АКТ ОБСЛЕДОВАНИЯ
объекта социальной инфраструктуры
К ПАСПОРТУ ДОСТУПНОСТИ ОСИ
№ МБДОУ «Детский сад № 35» г. Кандалакша

Администрация муниципального
образования Кандалакшский район

«30» мая 2015г.

7.

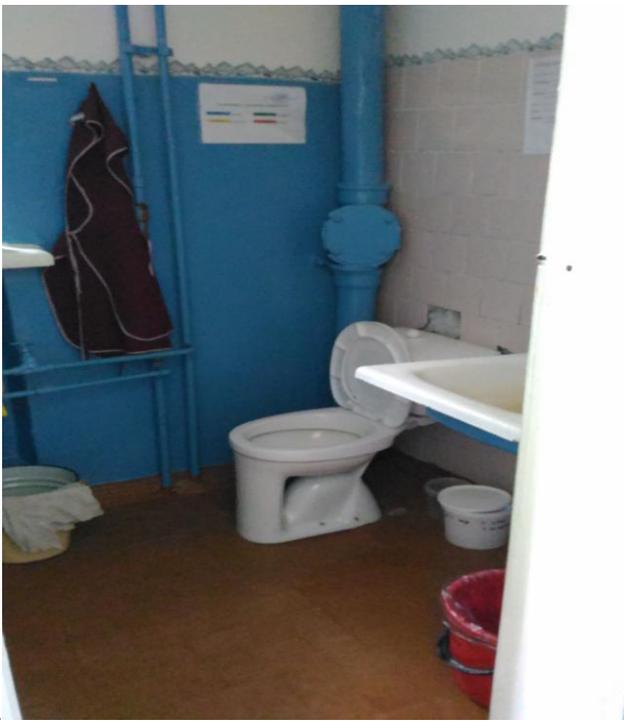
3.2	Лестница (внутри здания)	есть		7	7	отсутствие аппарелей	К, О, С	- установить аппарели и средства реабилитации, сопровождение инвалида-колясочника
3.3	Пандус (внутри здания)	нет

11.

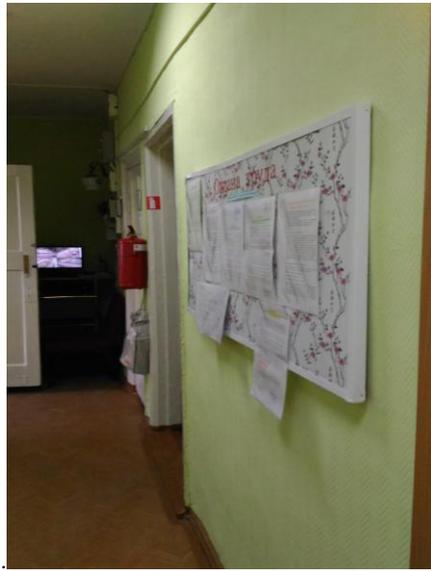
5.1	Туалетная комната	есть		11	ширина дверного проема 70 см, отсутствует зона для кресла – коляски рядом с унитазом, отсутствие мест крепления костылей, тростей, отсутствуют поручни у унитаза и раковины, отсутствует контрастная и тактильная информация направляющая к унитазу, отсутствует кнопка вызова персонала, отсутствуют поручни	все	установка дверей, выделение зоны для кресла – коляски рядом с унитазом, установка мест крепления костылей, тростей, установка поручней у унитаза и раковины, нанесение контрастной и тактильной разметки, установка поручней, сопровождение инвалидов-колясочников	ТСР
